Comisión Nacional
de Hidrocarburos

DICTAMEN DEL PROYECTO AGUA FRÍA - COAPECHACA

DICIEMBRE 2010

Figura 11. Ejemplo de pozos evaluados en Agua Fría.

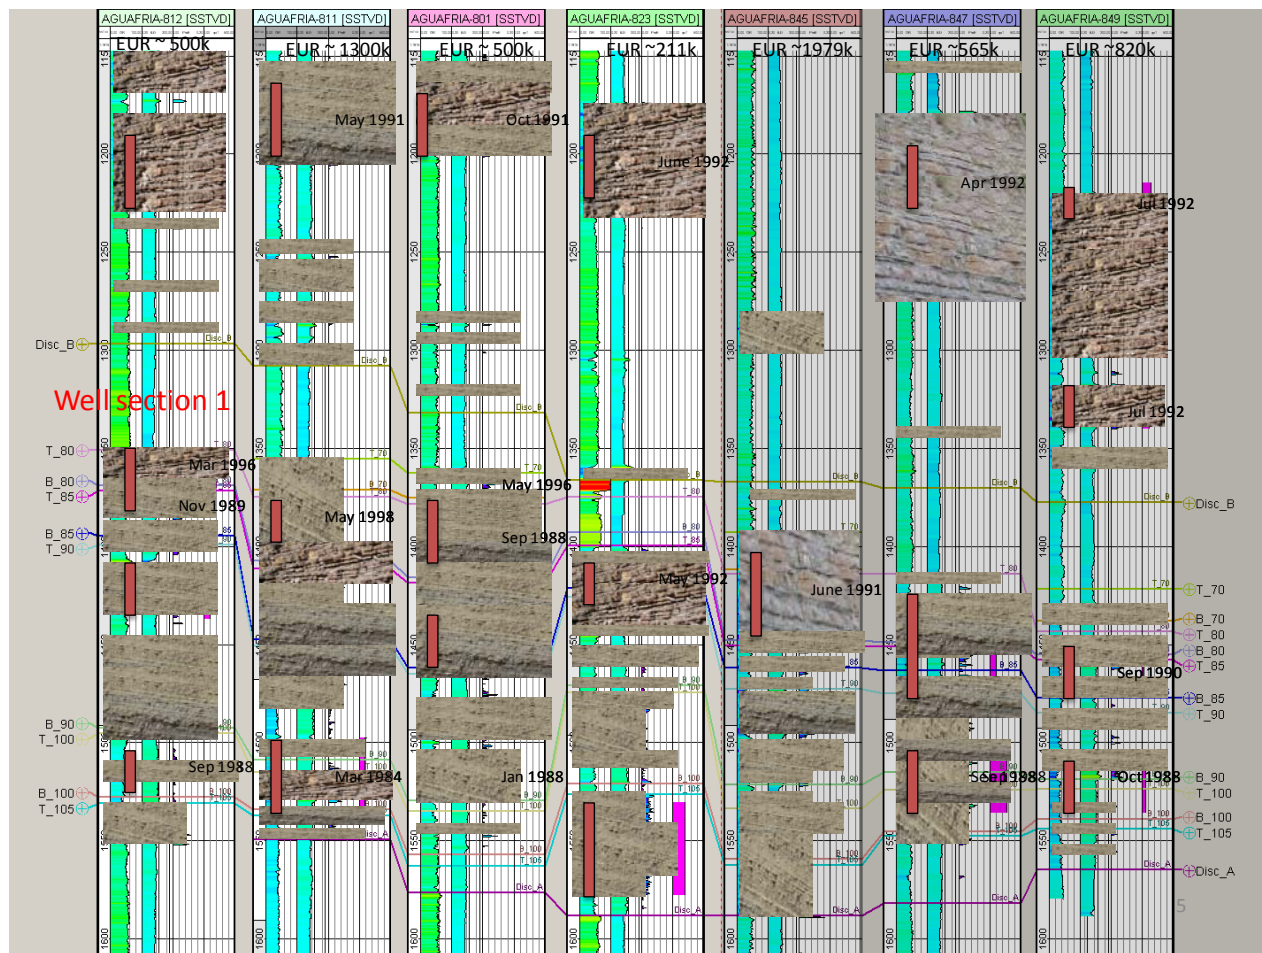
En relación al intervalo superior (Cuerpo 10) intervenido en 1992, se encontraron facies de lóbulo con cierta continuidad lateral, con un espesor aproximado de 70 metros, lo cual se vio reflejado en una producción de 262,000 barriles, debido al trabajo de fracturamiento, a las buenas propiedades petrofísicas y espesores del intervalo, siendo posible drenar dicho intervalo.

Por lo que es posible que la mejor alternativa para este pozo es perforar un pozo horizontal dentro de la unidad 10 con multi-fracturamientos.

Figura 12. Facies sección 1 Agua Fría.

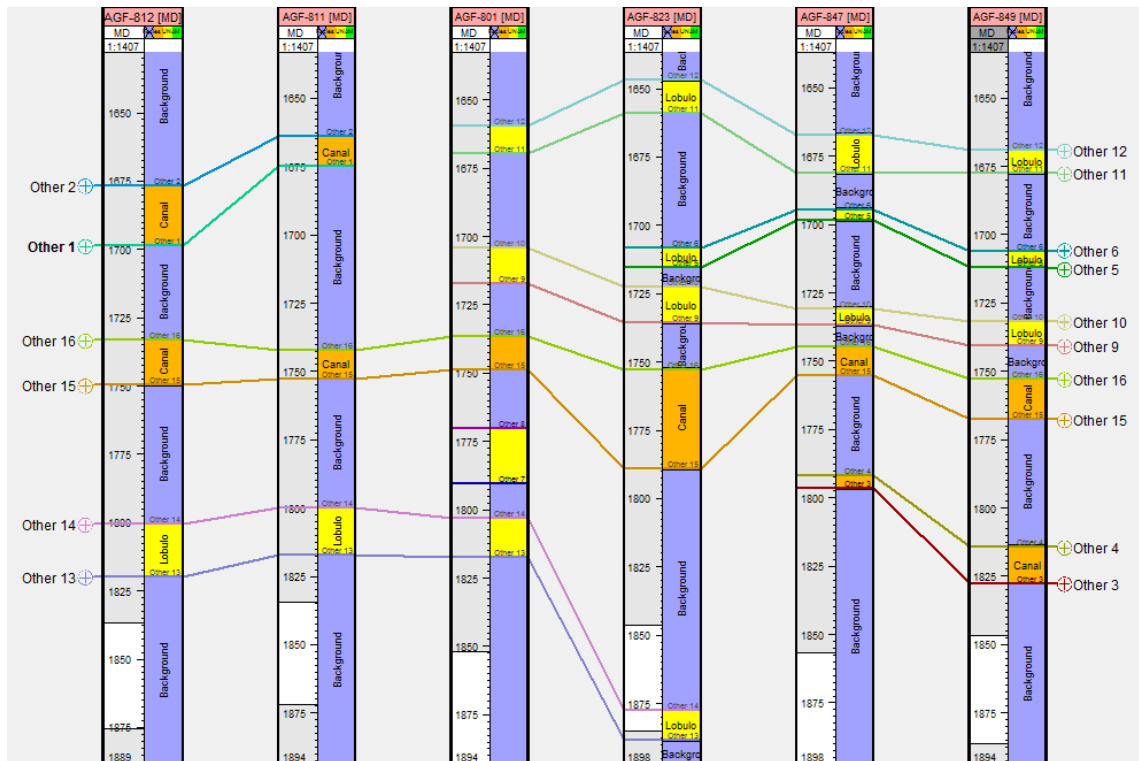
En la Figura 12 se muestra en color naranja las facies de canal y en color amarillo, las correspondientes a lóbulos. Dicha definición se realizó en función de registros de pozos, los núcleos existentes e información geológica asociada al pozo.

Es de notar que en la sección 1 se muestra una recuperación relativamente importante para el campo Agua Fría, con una cierta correlación entre los pozos, sin embargo, dicha correlación es pobre comparándola con los estándares internacionales.

Figura 13. Diagrama de Tornado para el Campo Agua Fría.

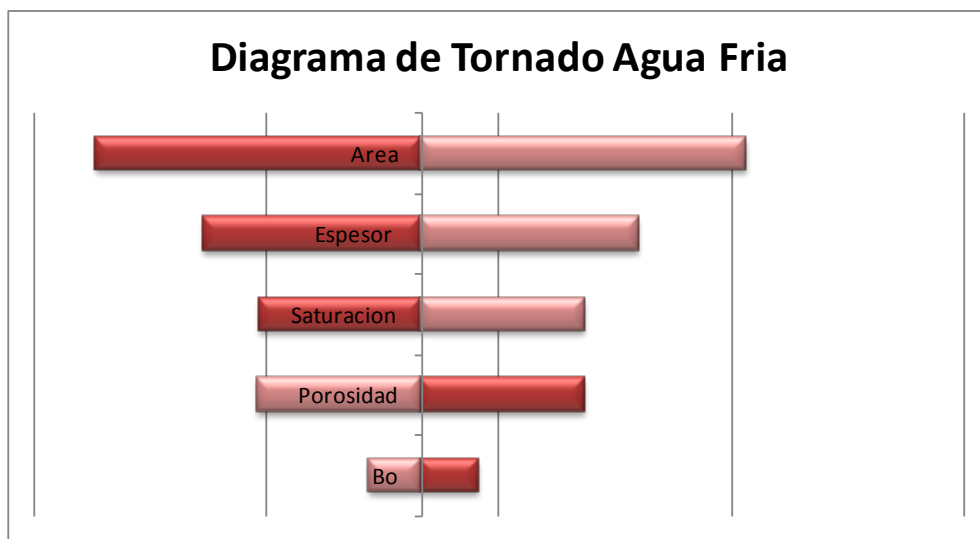
- b) Realizar estudios diagenéticos y petrográficos, tanto a nivel de campo como regional, a fin de concebir y establecer los factores que controlan la calidad de la roca almacén, entendiendo los procesos que afectan la porosidad, relacionados con el cementante calcáreo.
- c) Como resultado del análisis de sensibilidad de las variables involucradas en el cálculo del volumen original, la CNH determinó que el área y el espesor neto son las más

sensibles, sin embargo, también se presenta una fuerte variación en la saturación de agua y la porosidad, por lo que se recomienda que Pemex realice una reinterpretación de estas variables debido a que tienen un efecto importante en la estimación del volumen original. Los cálculos realizados por la CNH indican que puede haber una alta variación en los valores de volumen original de hidrocarburos y por probablemente en los valores de reservas.

Figura 14. Ejemplo del análisis de pozos, caso Agua Fría 811.

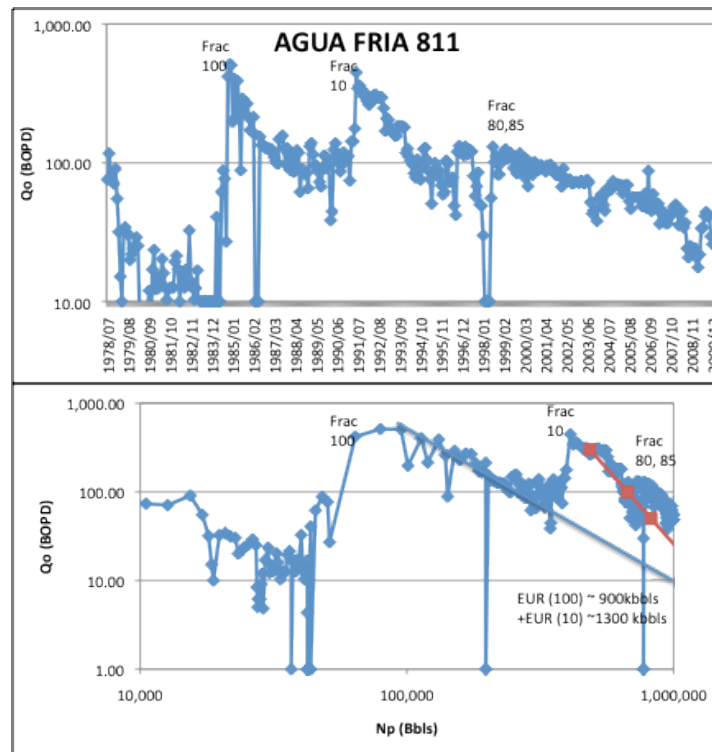
El pozo Agua Fría 811 es un excelente ejemplo que presenta zonas drenadas y con hidrocarburo remanente. La terminación inicial en 1978 tuvo resultados pobres. En 1983, la zona inferior fue fracturada hidráulicamente con un polímero gelificado con una buena longitud de fractura media de 600 metros, medidos por el análisis de presión transitoria. Para la terminación de 1983 se previó una recuperación de 900,000 barriles. En 1991, la zona superior se realizó y se fracturó con el aumento de la producción y una buena recuperación, lo que indicó una zona con hidrocarburo no extraído. Esta zona “zona 10” se determinó un incremento de 400,000 barriles a la EUR. Ver Figura 11.

Claramente, la productividad de estos pozos ha sido el resultado de un conocimiento del subsuelo, buen diseño disparos y fracturamiento y ejecución adecuada.

En 1998, se realizó un fracturamiento con muy poco impacto en la producción, lo que indicó que la zona se encontraba agotada.

Los registros de pozo de Agua Fría 811 sugieren que se encontraba en una zona de facies intermedia. Con el primer análisis, parece que estas zonas no contribuyen a la recuperación de manera significativa, sin embargo, se determinó que el fracturamiento realizado en 1983 creció en las zonas medias y las drenó como parte de la producción inicial de 900,000 barriles recuperados.

Figura 15. Ejemplo del análisis de pozos, caso Agua Fría 847.

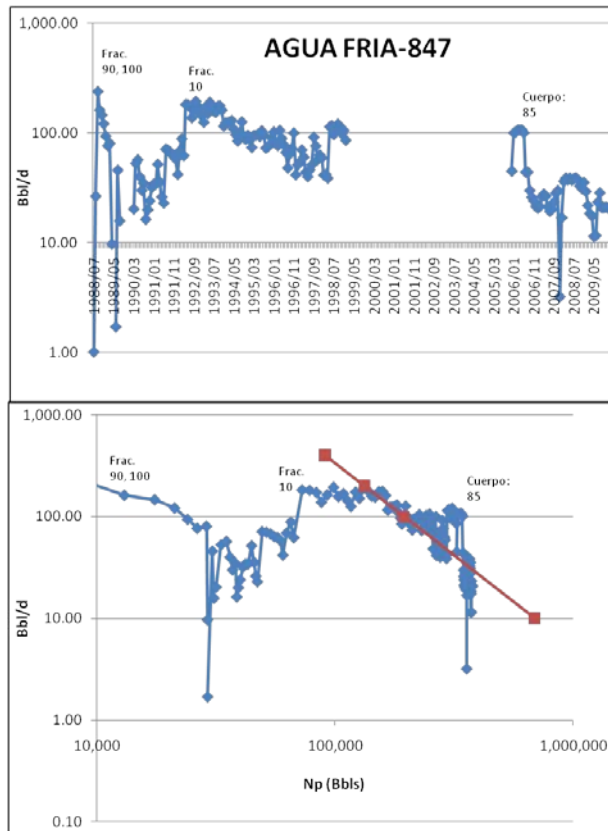
El pozo Agua Fría 847 se terminó en junio de 1988 en los cuerpos 90 y 100, se fracturó en agosto del mismo año, obteniendo una producción inicial de 94.4BD, dicho intervalo aportó 62.2MBls hasta enero de 1992. En febrero de 1992 se disparó en el cuerpo 10 y en abril se fracturó, dicho intervalo aportó 262.1MB hasta enero de 1999. Desde 1999 éste pozo dejó de ser productor hasta diciembre del 2005 donde se reincorporó para producir del cuerpo 85 de la formación Chicontepec canal de donde se tiene una producción acumulada de 60MBls. Resultando en un total de 384.1Mbls de producción acumulada total para este pozo.

Figura 16. Difracción de rayos X en núcleo del pozo Agua Fría 1.

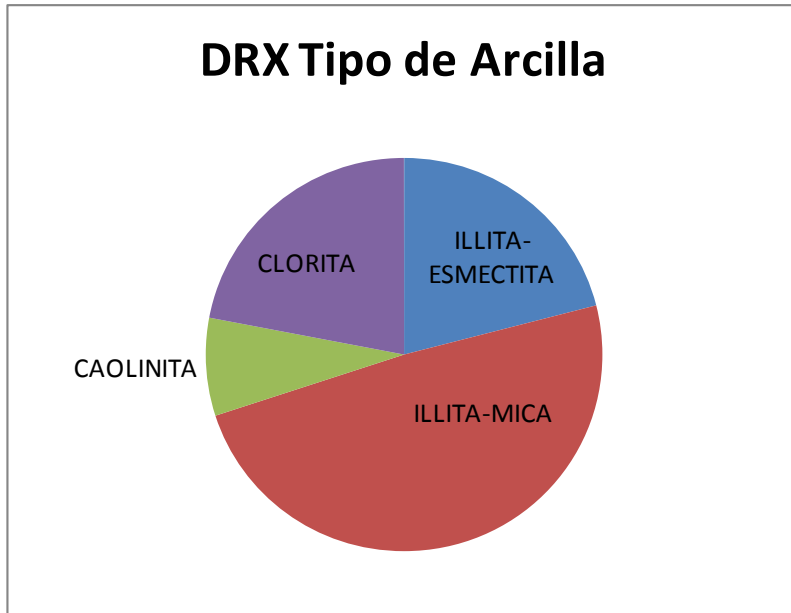
- d) Para la selección de la estimulación de los pozos y el diseño del fracturamiento es necesario conocer la composición de las arcillas presentes en el yacimiento. En particular para el Campo Agua Fría, las arcillas contienen una mezcla de Esmectita, Illita y Clorita.

La presencia de clorita indica que el ácido no se debe utilizar en la estimulación de los pozos en donde exista en proporciones considerables. Asimismo, la presencia de esmectitas y bentonita genera problemas sobre el uso de fluidos de baja salinidad en base agua, ya sea para la terminación o el mantenimiento de presión a través de la inyección de agua. Estas distribuciones de arcilla pueden explicar los resultados desfavorables de alrededor 40% de los 212 trabajos de fracturamiento realizados en el campo Agua Fría.

Figura 17. Esquema de prueba piloto 2008.

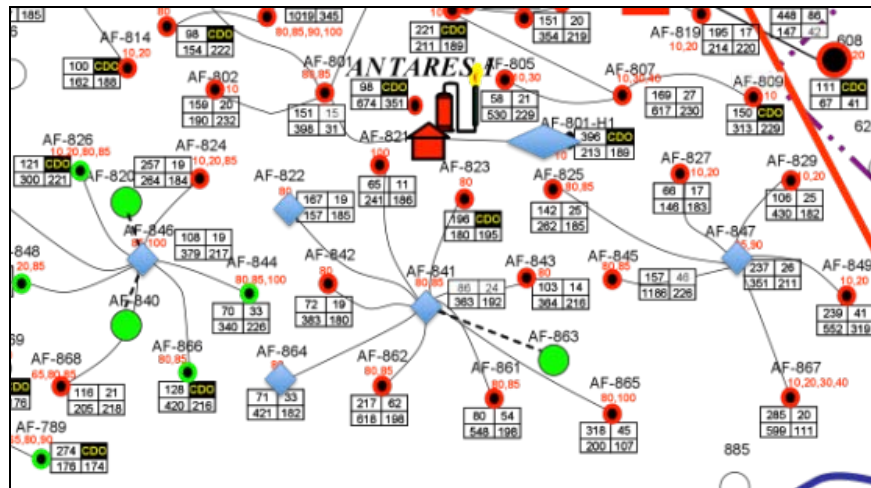
Una prueba piloto de inyección de agua a corto plazo sin límites se puso a prueba durante un año en el período 1998-1999. Consistía en un sólo pozo de inyección (Agua Fría 847) y los pozos productores de los alrededores. Se determinó que dos de los productores, al suroeste del inyector, no estaban conectados al pozo de inyección debido a la compleja geometría de las zonas y facies. La prueba piloto fue de tan corta duración y de poco volumen de inyección que no se observó un mantenimiento de presión. Del mismo modo, una segunda prueba piloto de mayor escala, con cinco pozos de inyección (Señalado por los diamantes azules. Figura 17) se inició en 2008.

Una lección que dejaron los pilotos de inyección de agua fue que la selección de los fluidos de inyección o el diseño de filtrados de salinidades emparejado con la formación es una buena práctica.
